Доработка БУ ОРНК.467444.015 ККТ «ОРИОН-100Ф» (ошибка 04 при включении)

Для предотвращения возникновения ошибки 04 на ККТ «ОРИОН-100Ф», возникающей сразу после включения, следует произвести следующую доработку:

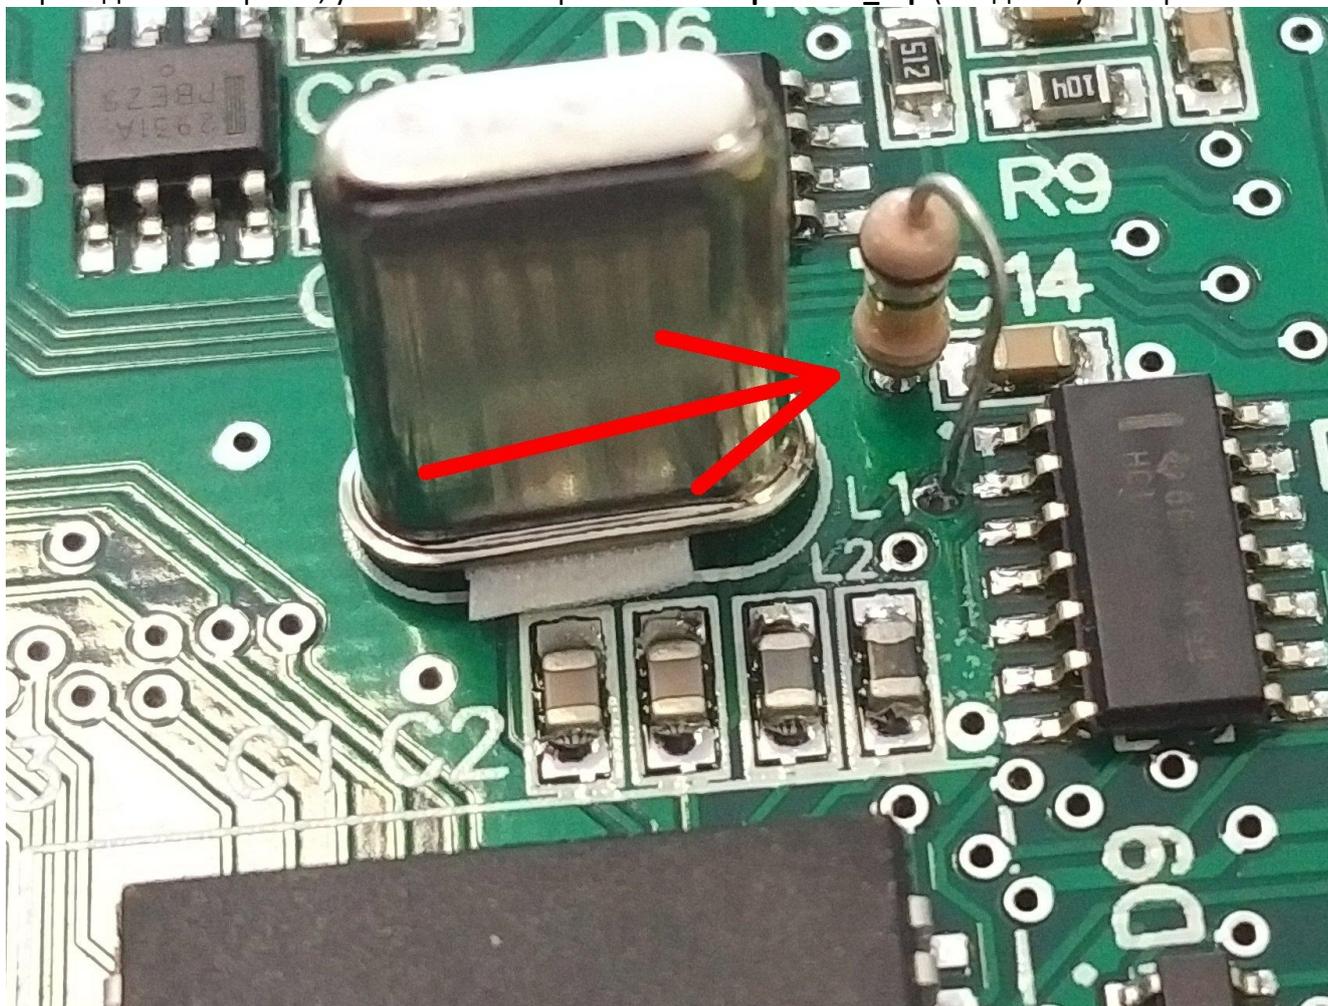
1. Установить выводной (от 0,05Вт) или SMD (0805) резистор 100 кОм в позицию, обозначенную R` на чертеже **Bu100Kptmb143_top** (см. далее).

При установке выводного резистора он может быть установлен в переходные отверстия, показанные на чертеже, как на верхнюю, так и на нижнюю сторону платы.

2. При установке на верхнюю сторону платы резистор следует установить вертикально, в переходные отверстия, указанные на чертеже **Bu100Kptmb143_top** (см. далее) и на фото.

4. При установке **SMD резистора в корпусе 0805** его следует припаять между выводом **1 D15** и выводом **конденсатора C14**, как показано на фото.

Чертеж Вu100Kptmb143_top

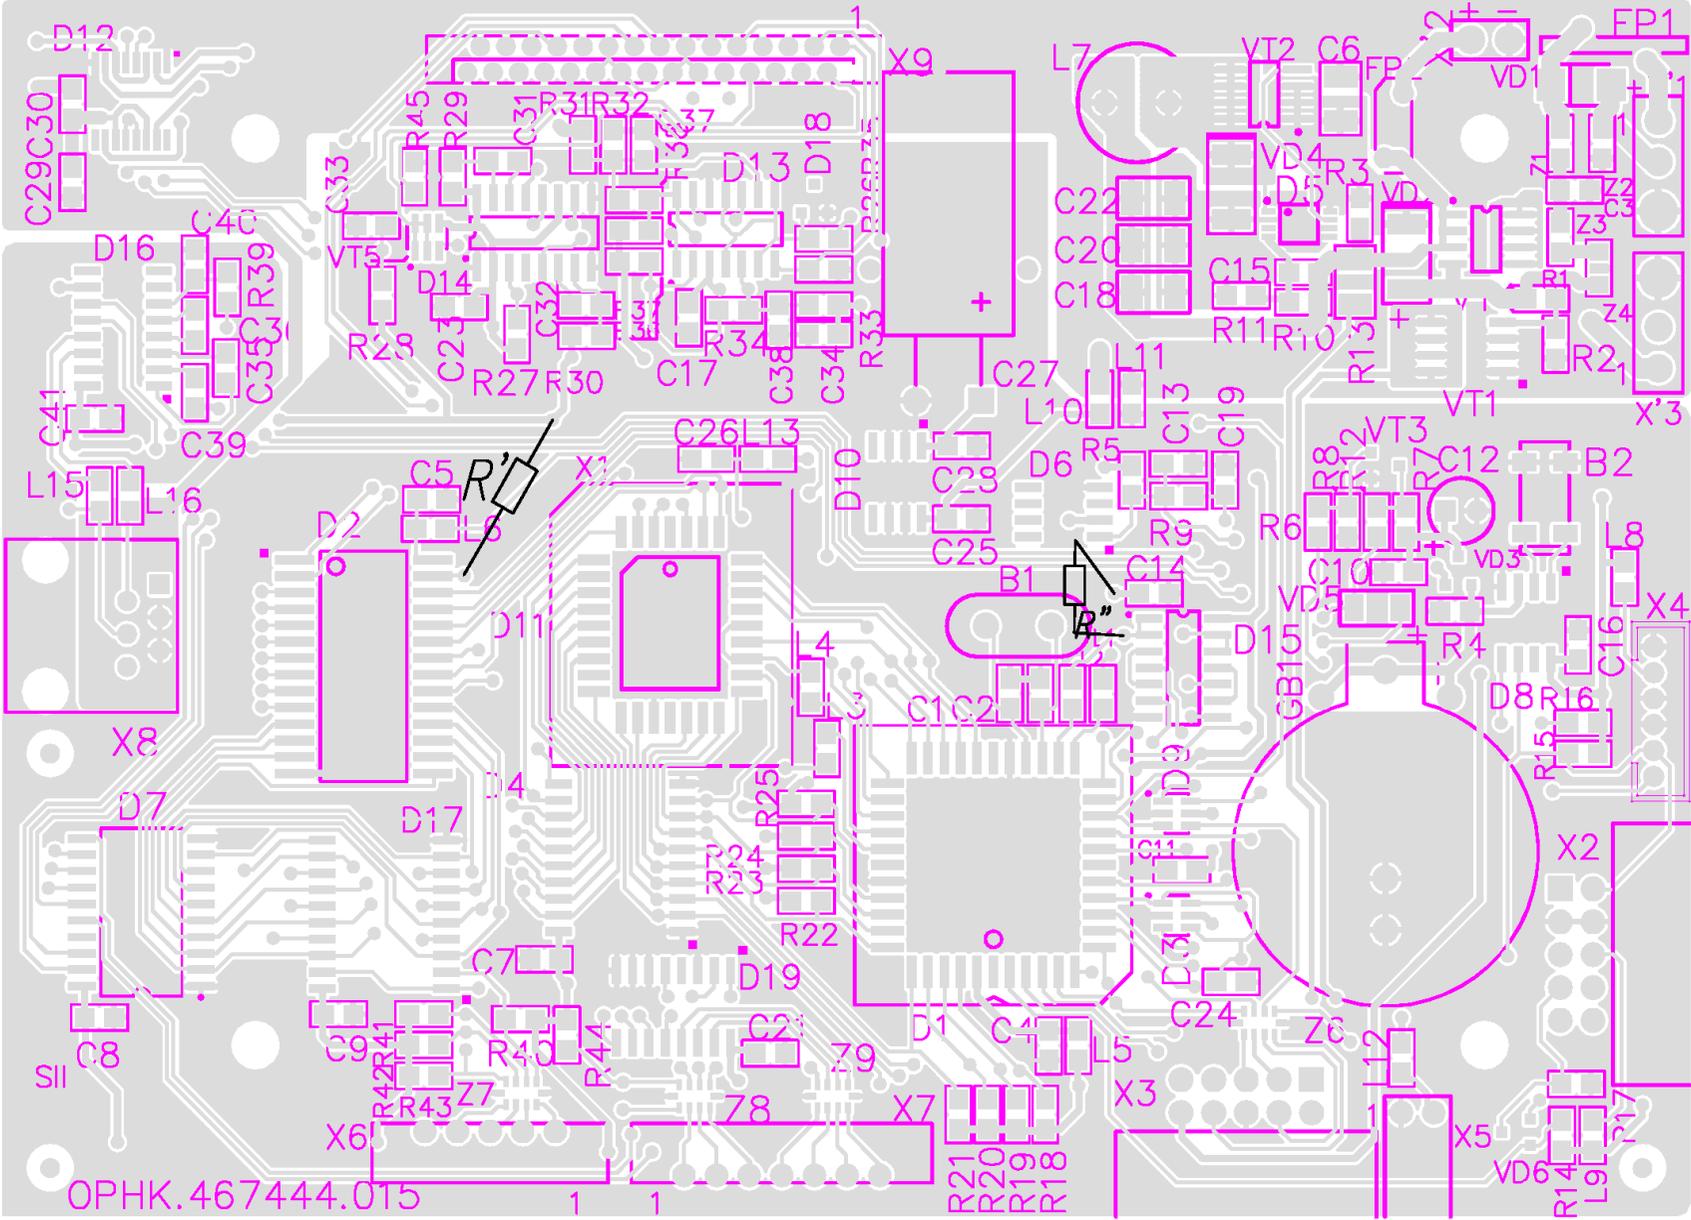
3. При установке на нижнюю сторону платы, его следует установить горизонтально, в переходные отверстия, указанные на чертеже **Bu100Kptmb143_bot** (см. далее).
